# Ändringar efter granskning av järnvägsplan 3

Lommabanan (Kävlinge–Arlöv), Etapp 2, Alnarp,  
Lomma kommun, Skåne län  
2024-11-29

Dokumenttitel: PM Ändringar efter granskning av järnvägsplan

Figur 11. Bullerspridningskarta i nuläget för ekvivalenta ljudnivåer.

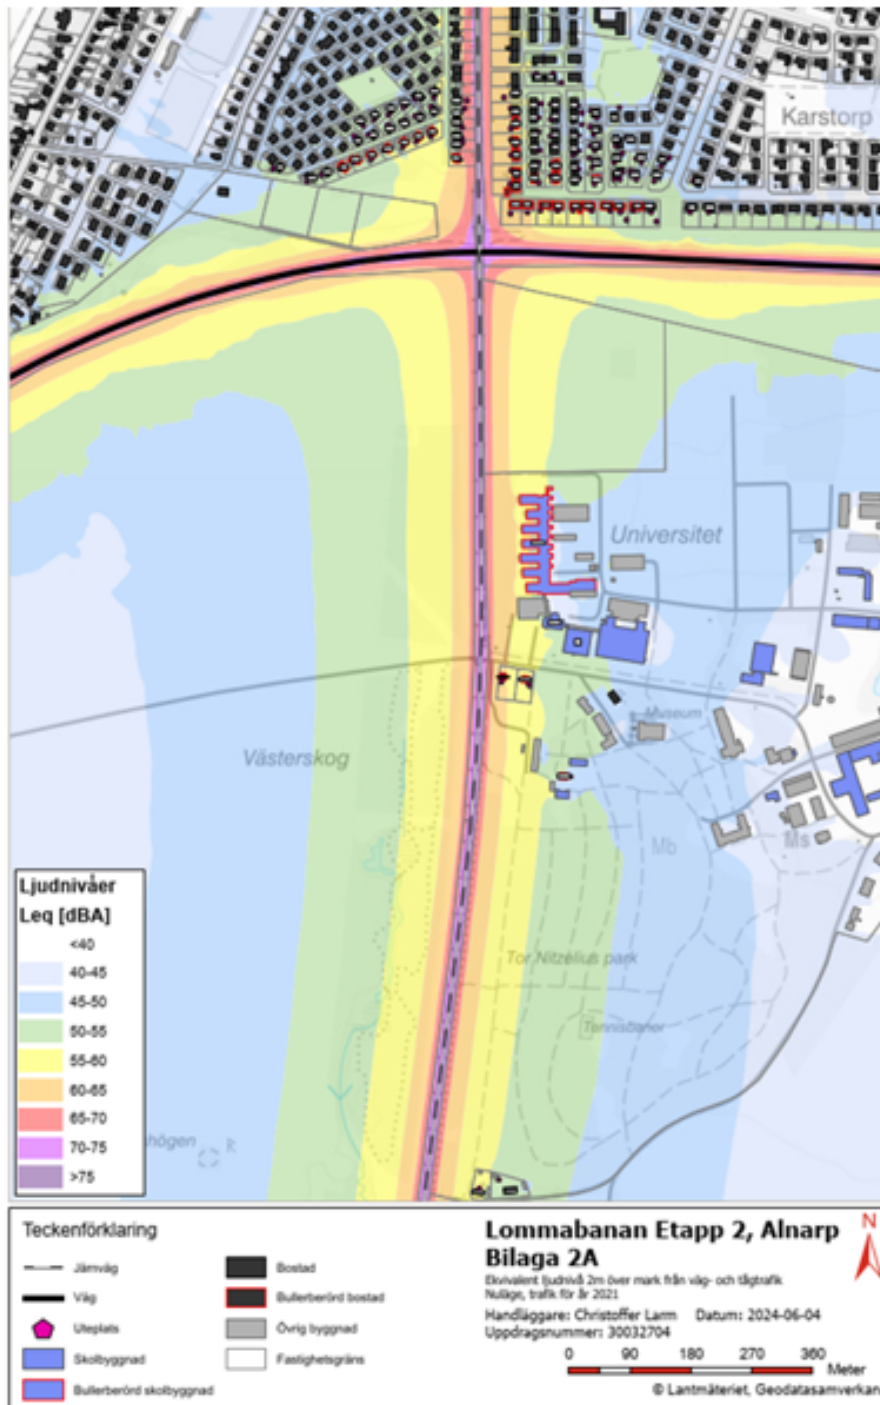
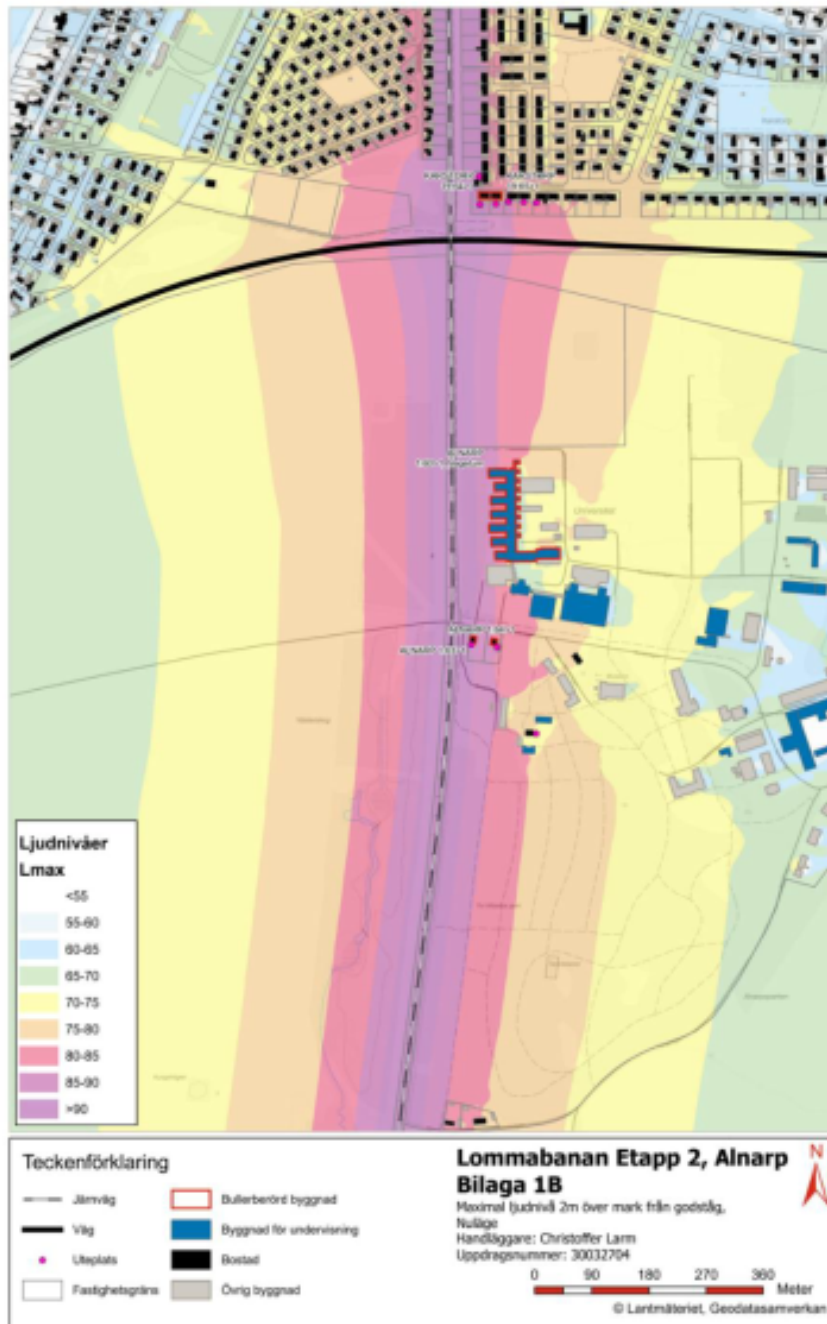
Figur 11 (tidigare figur 10) i avsnitt 3.5.5 *Buller och vibrationer* har ändrats från:

Figur 6 Utsnitt från plankarta LB2-00-110-03-001 med redovisning av stängsel markerat med rött moln.

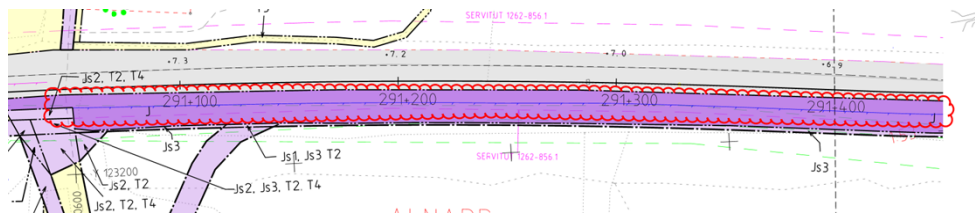
Plankarta LB2-00-110-03-001, LB2-00-110-03-002 och LB2-00-110-03-003 har kompletterats med redovisning av stängsel på den östra sidan av järnvägen.

Figur 9 Utsnitt från plankarta LB2-00-110-03-001 med ny yta med servitut markerat med rött moln.

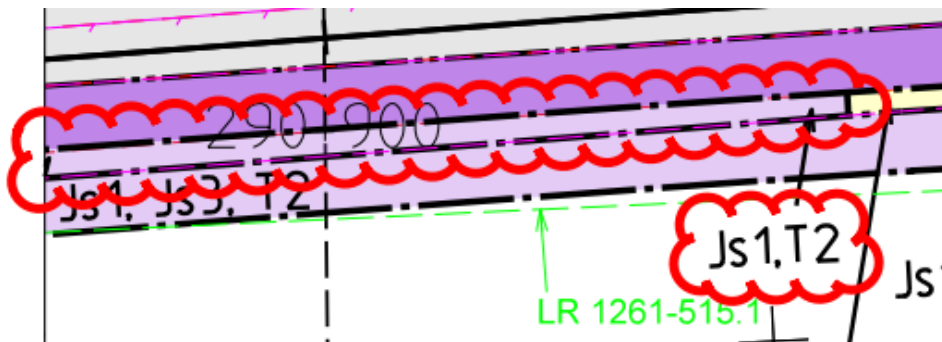
Plankarta LB2-00-110-03-001 och LB2-00-110-03-002 har kompletterats med servitut för serviceväg (Js1) för att säkerställa åtkomst till den västra plattformen för service och underhåll. Ändringen påverkar fastigheten Lomma Alnarp 1:1 med ytterligare cirka 370 kvadratmeter servitutsrätt.

Figur 11 Utsnitt från illustrationskarta LB2-00-114-03-001 med redovisning av spärrstaket markerat med rött moln.

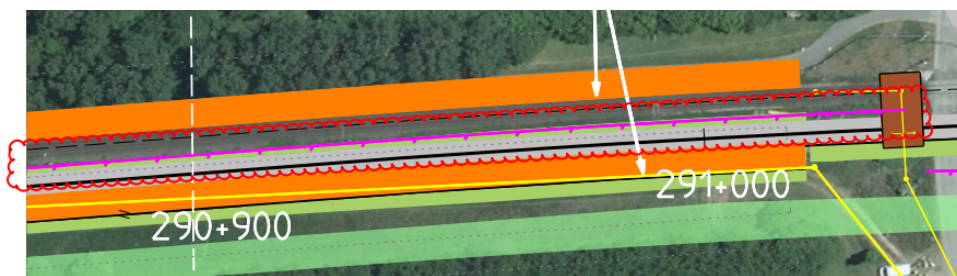
Illustrationskartorna LB2-00-114-03-001 och LB2-00-114-03-002 har kompletterats med spärrstaket mellan plattformarna. Spärrstaket har även lagts till i teckenförklaringen. Förändringen ger ingen ytterligare påverkan på fastigheter eller rättigheter.

Figur 14 Utsnitt från illustrationskarta LB2-00-114-03-002 med redovisning av förlängning av stängsel markerat med rött moln.

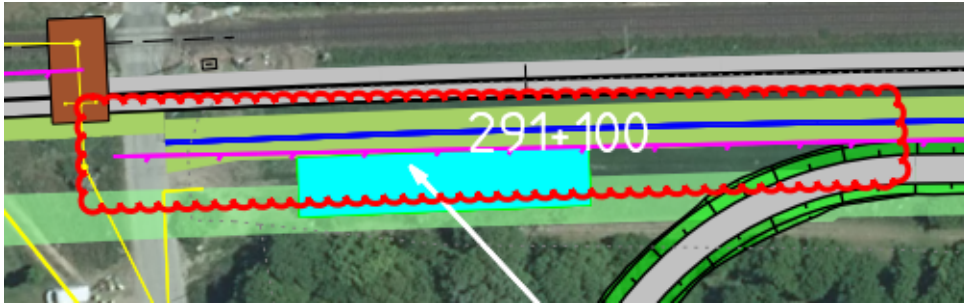
I illustrationskarta LB2-00-114-03-002 har utbredningen av stängsel justerats i anslutning till Sundsvägen.

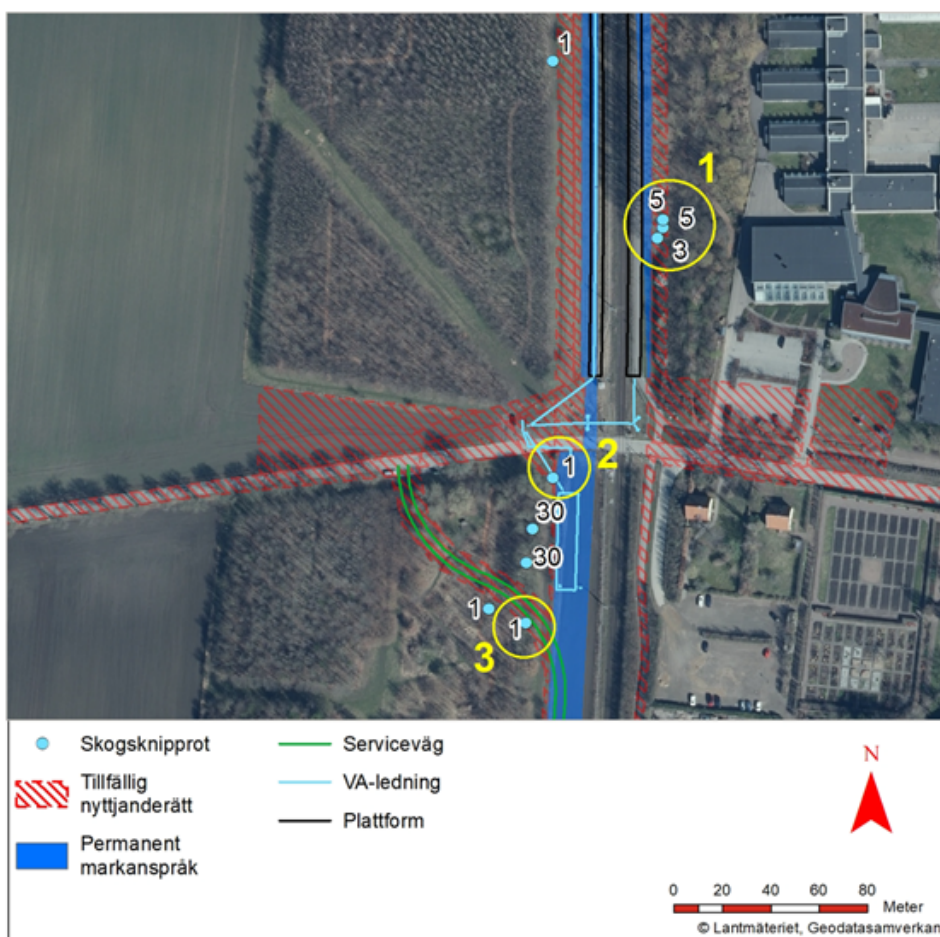
I avsnitt 5.4.3. Naturmiljö har ett nytt stycke med karta lagts till efter det andra stycket enligt nedan.

Vid den riktade inventeringen mot orkidéer hittades flera bestånd av arten skogsknipprot (Figur 17/figur). Totalt påverkas cirka 15 plantor av skogsknipprot av utbyggnaden. Påverkan på plantorna bedöms inte kunna undvikas och en artskyddsdispens kommer sökas för att få lov att flytta plantorna västerut till Västerskog (i området söder om Sundsvägen), där arten växer redan idag. Bedömning görs av biolog att ingen påverkan sker på bevarandestatusen varken nationellt, regionalt eller lokalt om skyddsåtgärd i form av flytt av plantor vidtas.

Figur 31. Orkidéer har specifikt inventerats inom det område som bedöms kunna påverkas av järnvägsutbyggnaden. Blåa punkter i kartan visar bestånd av skogsknipprot, siffran anger antalet plantor.

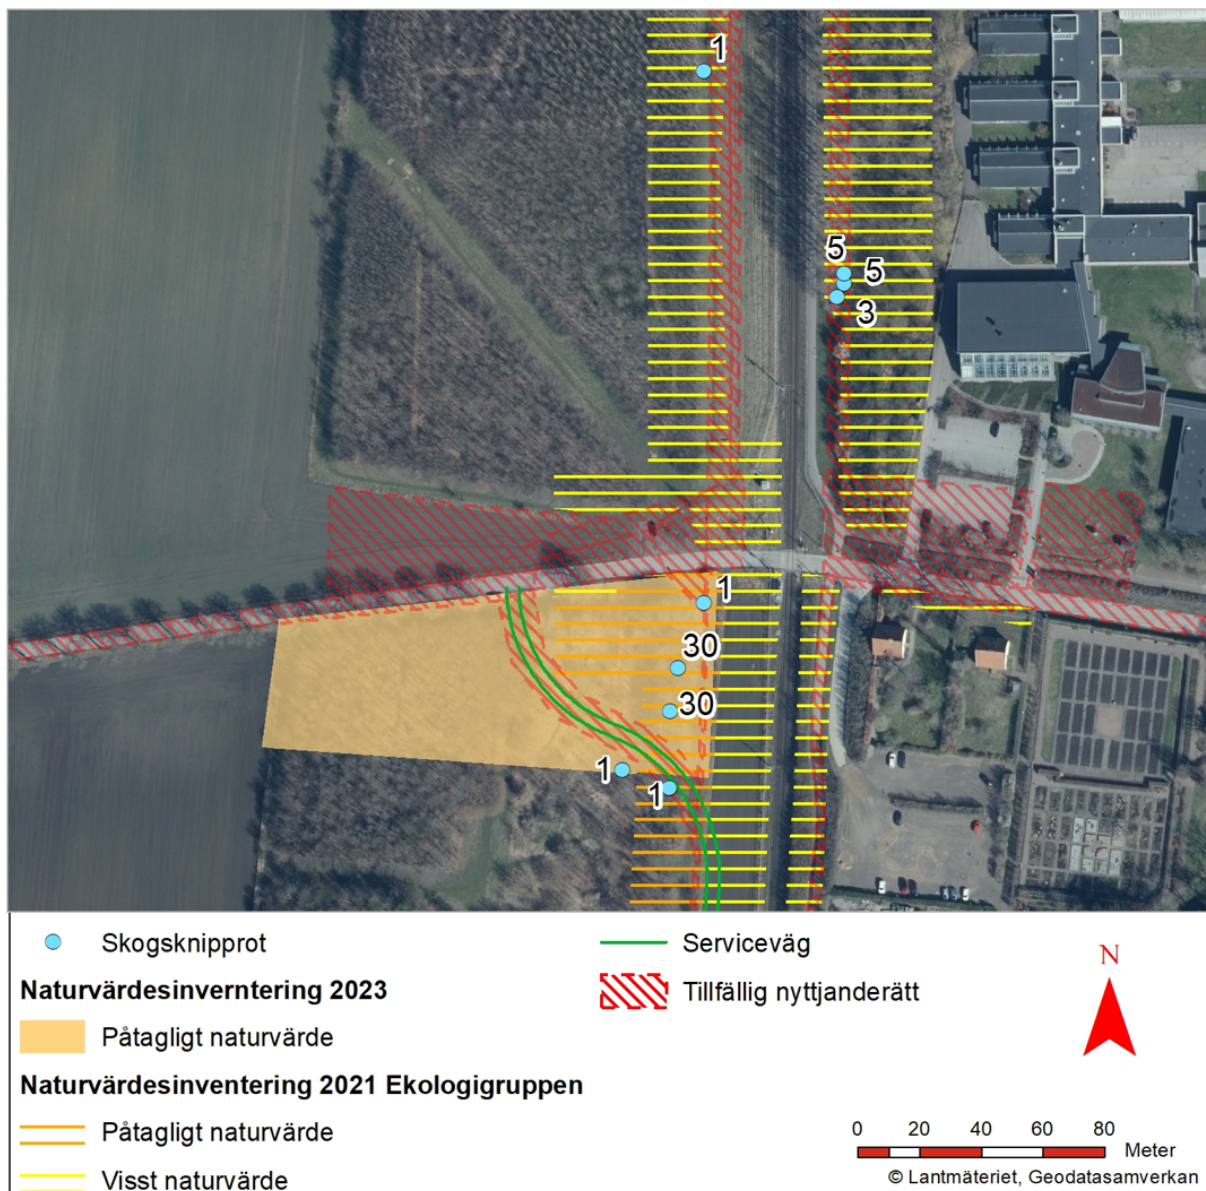
**Avsnitt 5.4.1. Förutsättningar, Skyddade arter** har kompletterats med texten och kartan nedan.

*Då orkidéer noterades vid naturvärdesinventeringen år 2021 valdes det vid inventeringen år 2023 att utföra en inventering med speciellt fokus på orkidéer. Vid inventeringen noterades endast orkidén skogsknipprot. Plantor som observerades visas i Figur 31.*

Figur 15 Utsnitt från plankarta LB2-00-110-03-002 med markanspråk för servicevägens tidigare dragning i anslutning till Sundsvägen.

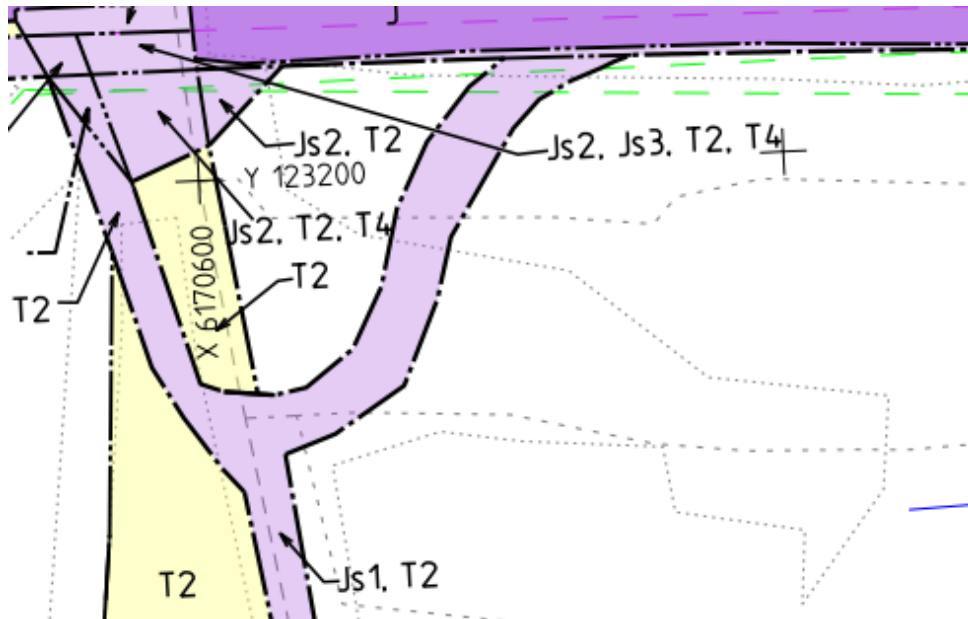
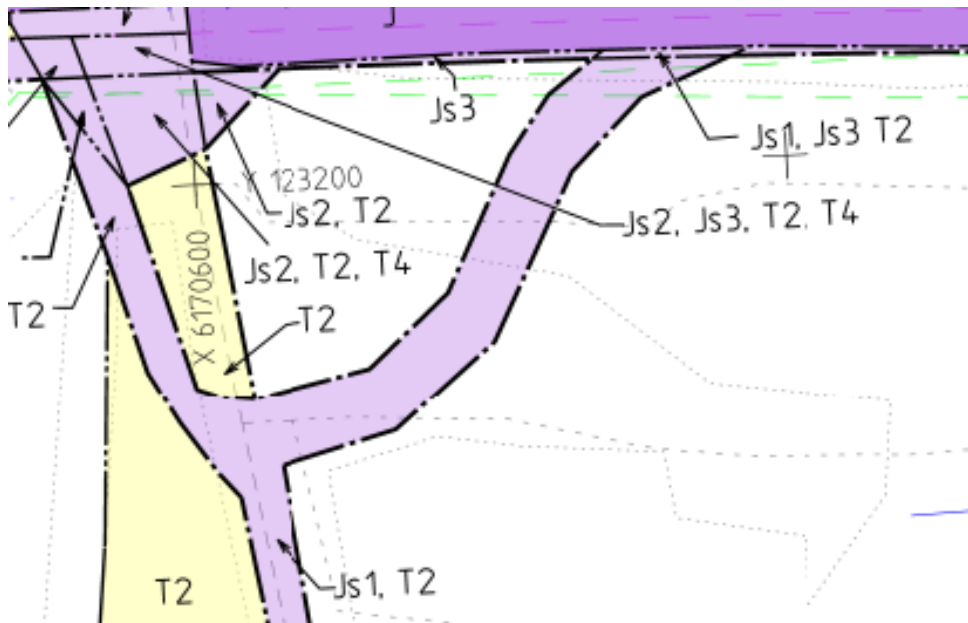
Plankarta LB2-00-110-03-002 har justerats avseende servicevägens anslutning till Sundsvägen i syfte att begränsa påverkan på fridlysta arter.

Figur 16 Utsnitt från plankarta LB2-00-110-03-002 med markanspråk för servicevägens nya dragning i anslutning till Sundsvägen.

Figur 17 Utsnitt från illustrationskarta LB2-00-114-03-002 med markanspråk för servicevägens tidigare dragning i anslutning till Sundsvägen.

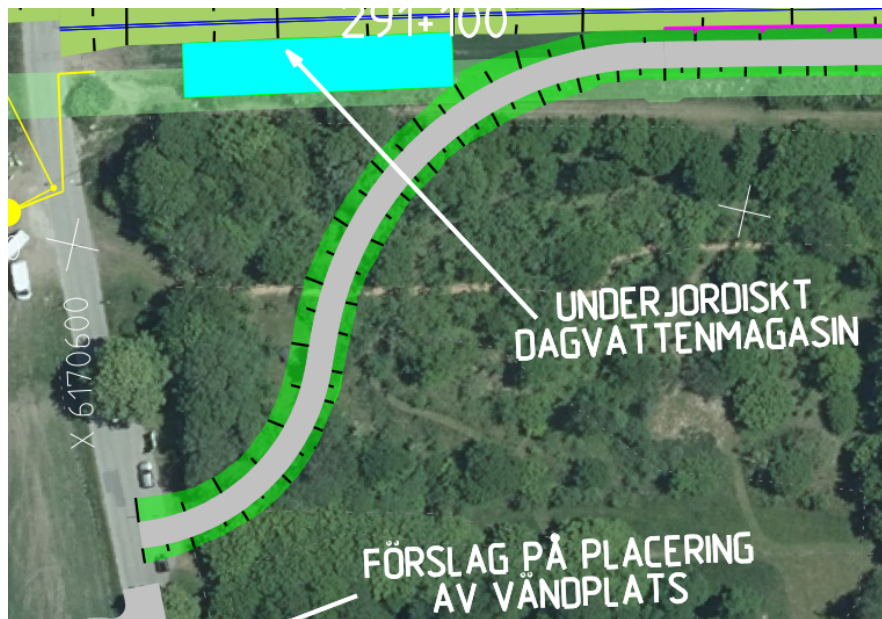
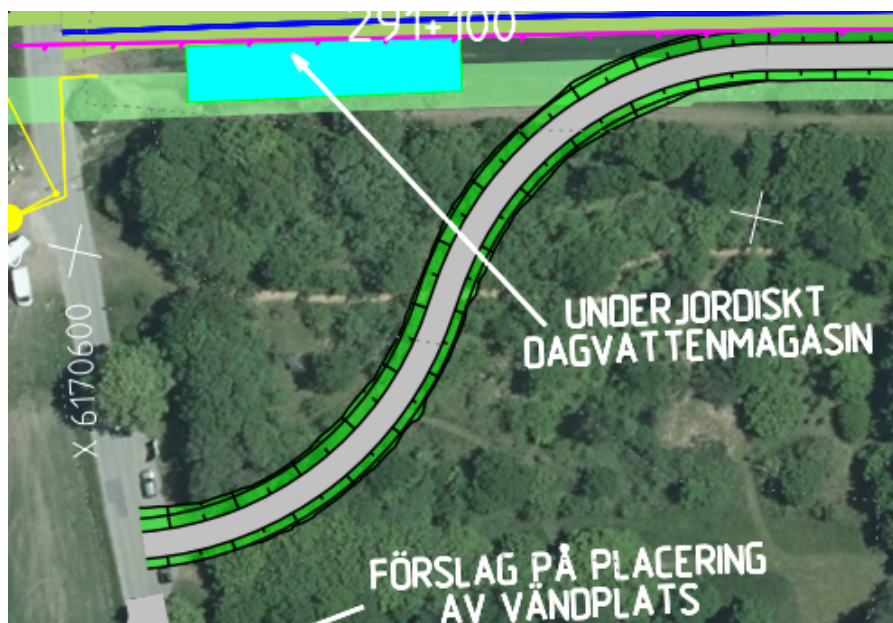
Illustrationskarta LB2-00-114-03-002 har justerats avseende servicevägens anslutning till Sundsvägen i syfte att begränsa påverkan på fridlysta arter.

Figur 18 Utsnitt från illustrationskarta LB2-00-114-03-002 med markanspråk för servicevägens nya dragning i anslutning till Sundsvägen.
